VERSLAG VAN ONDERZOEK VAN EEN ELEKTRISCHE INSTALLATIE VOOR EEN WERF-OF TIJDELIJKE AANSLUITING - DEFINITIEVE OF RESIDENTIELE AANSLUITING

Aard van onderzoek : gelijkvormigheidsonderzoek / controlebezoek op basis van de interne procedure QPRO/ELE/001
volgens : AREI art. 86 / AREI art. 87 / AREI art. 270 / AREI art. 271 / AREI art. 276 /
Aanvulling verslag nr.
Aard installatie : Nieuwe / Uitbreiding / Voorlopig / Bestaande / Verzwaring / Splitsing meter / Spanningswijziging / Overdracht eigendom
Type der lokalen : Appartement
Plaats van onderzoek : St. Willebrordusstraat 45/1 - 2400 Mol (gelijkvloers links)
Eigendom van : Borgers - Looyend 34A - 3470 Retie
Opdrachtgever : Elektro K&R - Hodonk 25 - 2470 Retie
Installateur : Datum :
BTW : 0839.173.229 ID-kaart : Uitgereikt te : Datum van onderzoek : 12-10-2011
Onderzoeker : Nevelsteen Jef

VAN BAELE RIK
HODONK 25
2470 RETIE
Tel. 014/37 84 62
Fax. 014/37 50 14
PARTNER-ID: 1500008293

De heer. Borgers (Opdrachtgever)

INSTALLATIEGECONTROLEERD
DOOR QCB NEVELSTEEN JEF
DATUM 12/10/2011
PV, NR. 1066-12102011-02/B

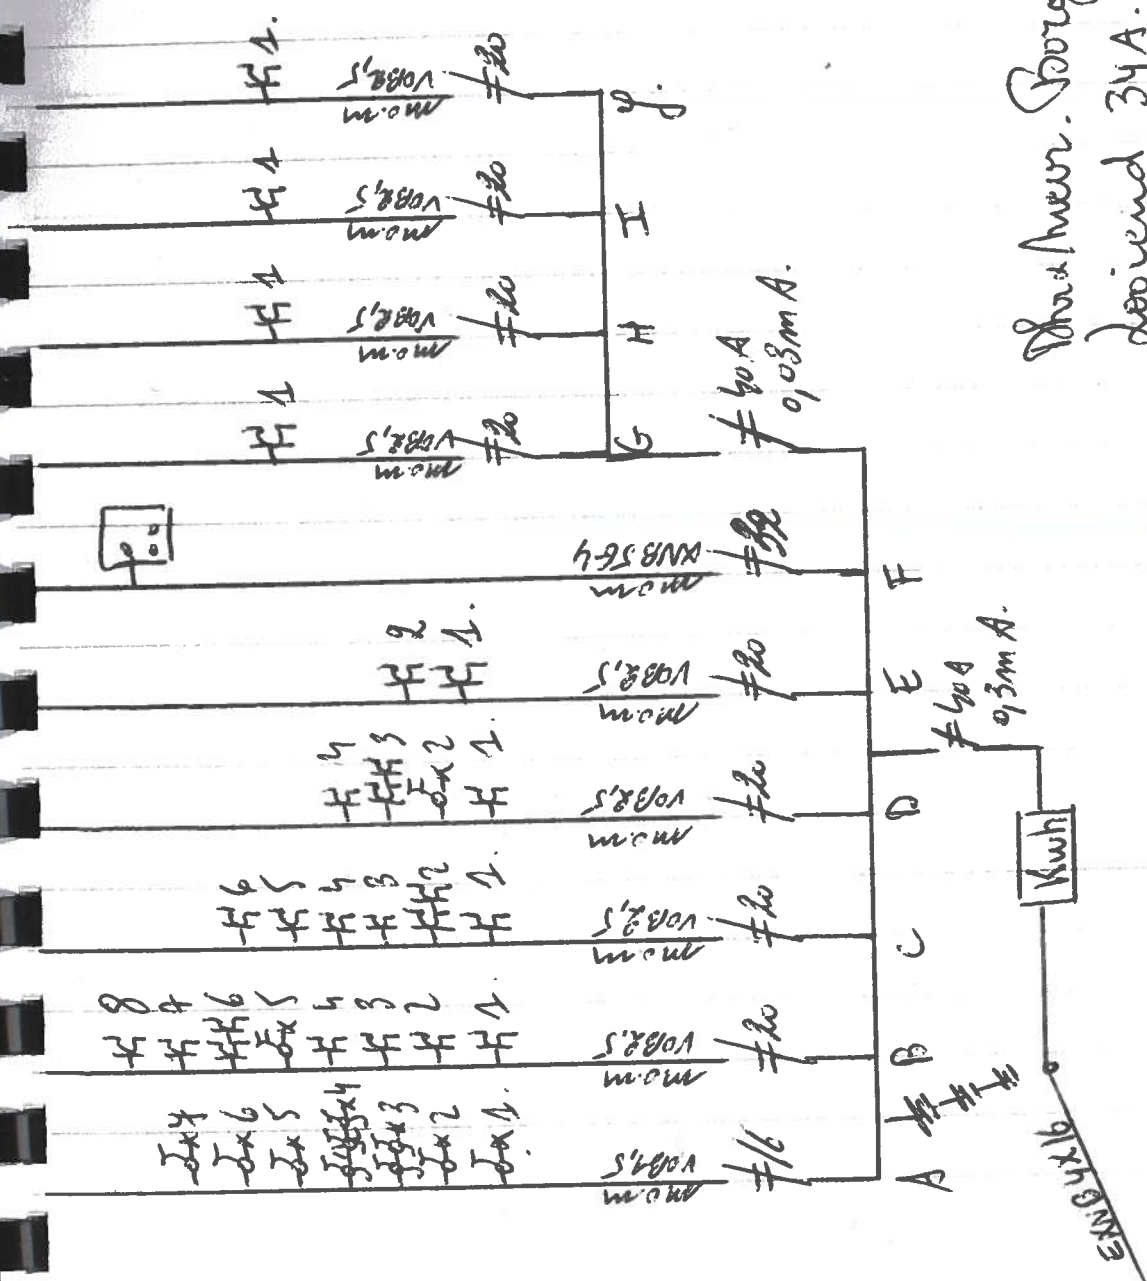
N Hoofdequipotentiale - bijkomende equipotentiale verbinding nog niet aangesloten.
N Badkamer - gasleiding - waterleiding - CV ketel - nog niet geplaatst.

De installatie is conform / niet conform met het AREI.
De algemene differentieelschakelaar is verzegeld met een loodje met het teken OCB.
Het (de) eendraads- en situatieschema(s) werd(en) voor gezien getekend.
De installatie dient opnieuw gecontroleerd uiterlijk op 12/10/2011, zoals voorzien door art. 271 van het AREI,
alsook voor de ingebruikname van elke belangrijke wijziging of beduidende uitbreiding, uitgevoerd voor deze datum.
De installatie mag / mag niet in dienst gesteld worden / blijven indien zonder verfraging wordt voldaan aan de vastgestelde
inbreuken en de gepaste maatregelen getroffen worden opdat de installatie geen gevaar vormt voor personen of goederen.
